Consultation du public relative au plan de prévention du bruit dans l'environnement des grandes infrastructures nationales de transport dans le département de l'Ariège – Période 2013-2018

Association « Pour moins de décibels sur la commune de Saint-Jean de Verges »

Nos observations : Revêtements peu bruyants.

- **Conditions climatiques à Saint-Jean de Verges**

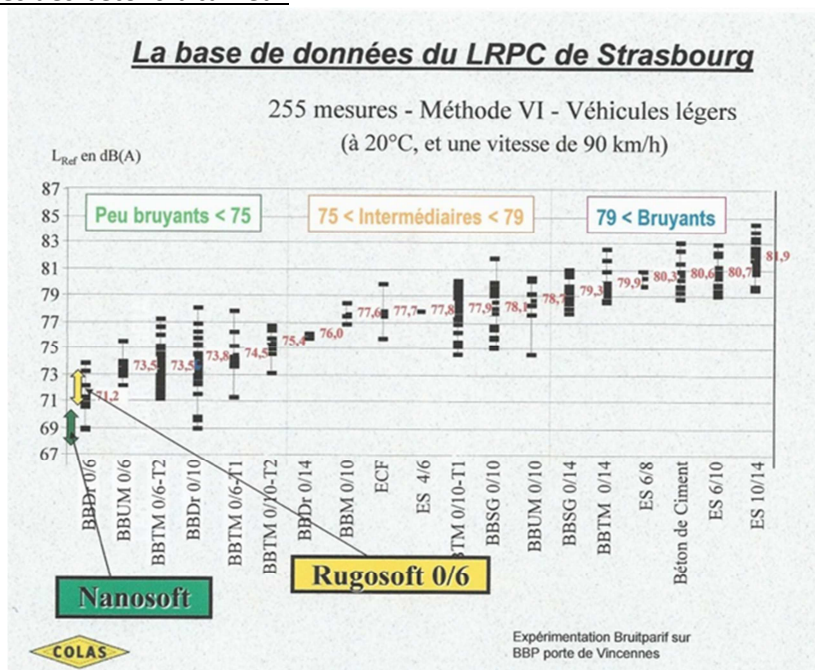
Saint-Jean de Verges est situé dans la vallée de l'Ariège, à la limite entre la basse Ariège et le piémont pyrénéen (altitude moyenne de +522 m, la RN20 variant de +345m à Loubencat jusqu'à +370m à au niveau de la faille du Plantaurel). Le climat subit surtout des influences atlantiques et méditerranéennes avec une pluviométrie modérée et des températures douces (à Foix, en moyenne +5° en janvier et + 19° en juillet). En 2012, la commune de Saint-Jean de Verges a connu 2056 heures d'ensoleillement (moyenne nationale des villes : 1986 h de soleil) et 765 mm de pluie (moyenne nationale des villes : 826 mm de précipitations).

Pour les hivers rigoureux, sur une échelle de 5 indices de gel (de IG<25 à IG>100), Saint-Jean de Verges se situe dans la zone 2 d'indice de gel (25<IG<50), comme le bassin toulousain. Pour les hivers exceptionnels, sur une échelle de 5 indices de gel (de IG<50 à IG>150), Saint-Jean de Verges se situe dans la zone 3 d'indice de gel (100<IG<125), comme le bassin toulousain.

Les conditions climatiques constituent un facteur important dans la conception des revêtements de chaussées, tout particulièrement les aspects concernant le vieillissement mécanique. Les climats caractérisés par de faibles amplitudes thermiques, de type océanique ou méditerranéen, permettent de minimiser la prise en compte des effets thermiques ou dérivés (effet du gel, résistance aux engins de raclage et de déverglaçage...) dans le cadre du développement de solutions silencieuses.

En revanche, le développement de solutions adaptées à des climats présentant de fortes variations de température, tel que le climat continental, est fortement contraint par la prise en compte des effets thermiques ou dérivés. En France, le nord-est du pays doit impérativement prendre en compte ce facteur dans le choix d'un revêtement de chaussée.
